Commune de Kourou

**Objet : SÉCHÉ Éco Services
Projet de création d'un Pôle Environnemental**

**Avis de l'Hydrogéologue agréé
en matière d'hygiène publique**

Limite du périmètre de protection rapprochée de la prise d'eau de Dégrad Saramaka

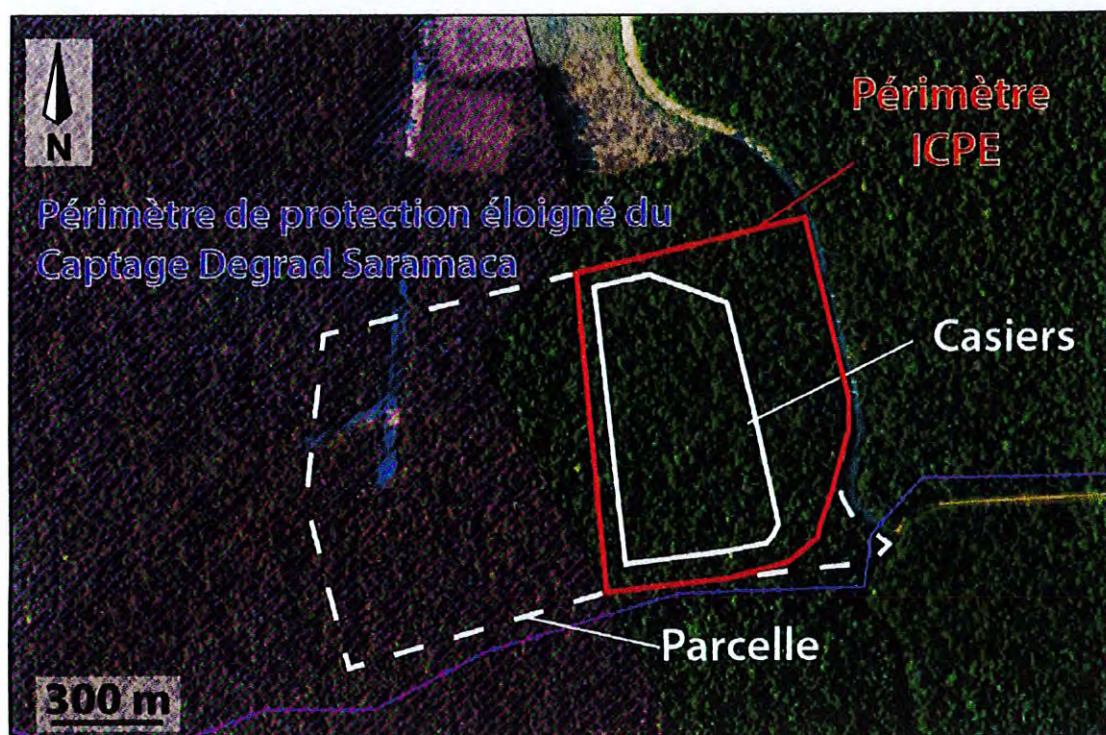
- D'après le tracé sur la carte à très petite échelle accompagnant l'arrêté de DUP des périmètres de protection de la prise d'eau de Degrad Saramaka située à 8 km à vol d'oiseau du projet, le périmètre de protection rapprochée ne s'étendrait pas jusqu'au niveau de la parcelle portant le projet (*annexe n°13*). En réalité, il est dit dans l'arrêté que le périmètre de protection rapprochée de cette prise correspond au bassin versant du Kourou donc le secteur du projet inclus dans ce bassin versant fait partie du périmètre. La seule contrainte associée à ce périmètre est l'obligation d'une autorisation préfectorale pour la création de toute activité. Par ailleurs, ce périmètre de protection, ancien, ne répond pas aux critères utilisés aujourd'hui pour la définition de la protection des prises d'eau. Ce périmètre devrait être révisé.
